KETTENSÄGE

GK1430----A

TYPE 1

Qualitätsverbesserung zur Vermeidung des Auslaufens von Öl bei Kettensägen.

KETTENSÄGE GK1430----A

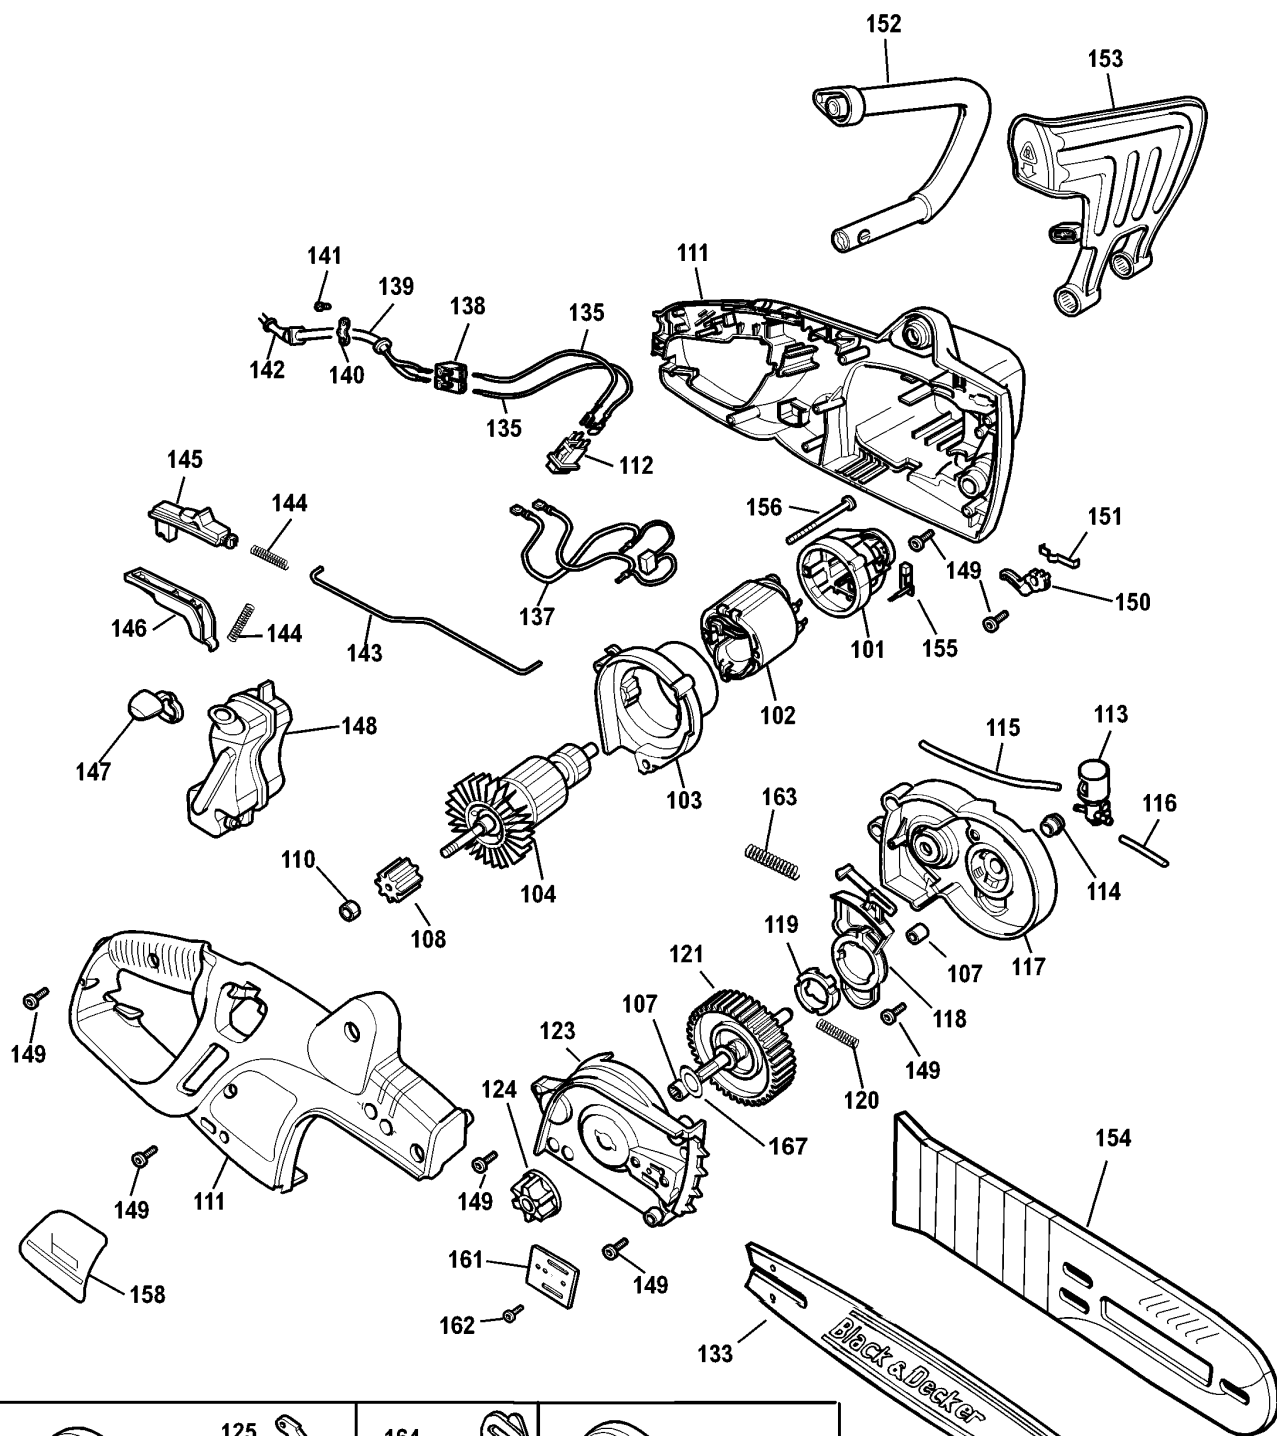
TYP 1, 2 UND 3 Kettensägen

Mit der Produktionsverlagerung der Kettensägen von Spennymoor nach Usti wurde gleichzeitig der Umbausatz (582137-00) eingeführt (ECN 11199). Dieser Umbausatz enthält alle Teilenummern für Gehäusesatz, Öltank, sowie Tankdeckel.

Diese Teile wurden geändert, um das Auslaufen von Öl zu vermeiden.

Jede alte Kettensäge sollte mit diesem Umbausatz auf Schraubverschluss umgerüstet werden.

Überarbeitete Kettensägen, die ein weiteres Mal zur Reparatur gebracht werden, können jetzt auch mit Einzelteilen repariert werden, da die neuen Teilenummern nun ebenfalls in den älteren Stücklisten aufgeführt werden. (ECN 11628)

Neue Teilenummern:

Pos. 111 Gehäusesatz Teilenummer 581360-00

Pos. 147 Schraubverschluss Teilenummer 581400-00

Pos. 148 Tank Teilenummer 580568-00
